PRODUKT	AVD.	GRUPP
P	8	85
BETR.	NR.	
Sitskontakt, bältesvarning	201	
200	DATUM	
	Mars 1989

Ingen bältesvarning för passagerarstolen

Vid byte av passagerarstolens bälteslås

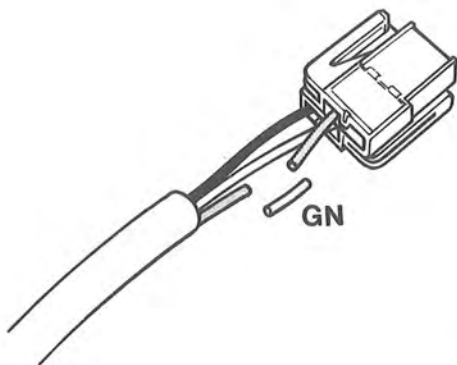
På bilar av 1989 års modell (i Sverige även 1988 sent. utf.) finns ingen bältesvarning för passagerarstolen.

Det finns ingen sitskontakt under stolen och därför ska ledningen från bälteslåset vara avklippt.

~~Som reservdel används samma lås till både förar- och passagerarstol.~~ När passagerarsidans bälteslås bytts, måste därför en ledning klippas av på bälteslåsets kablage.

(Från 1990 års modell behöver ingen ledning klippas, eftersom bilens övriga kablage då är ändrat.)

Klipp den gröna ledningen vid kontaktstycket.

(Om inte detta görs, kommer varningslampan att blinka även om ingen passagerare sitter i stolen. Den slocknar dock när bältet sätts i låset.)
